改善箇所説明図

代表型式：KA5160

ステアリング・ナックル

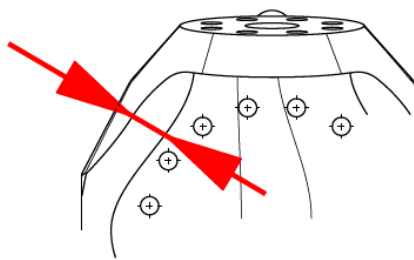
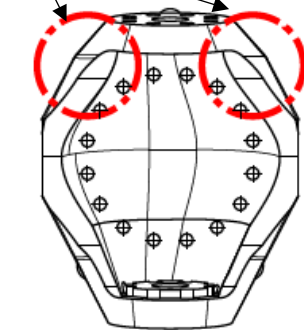
基準不適合発生箇所

厚さが設計強度基準を満足していないものがある。

クレーン用台車のステアリング・ナックルにおいて、鑄型の図面指示が不適切なため、当該ナックルの上部の厚さが不足しているものがある。そのため、長期間使用を続けると、ナックル上部に亀裂が発生し、最悪の場合、正常な操舵ができなくなるおそれがある。

全車両、ステアリング・ナックルの厚さを点検し、厚さが不足しているものは良品に交換する。
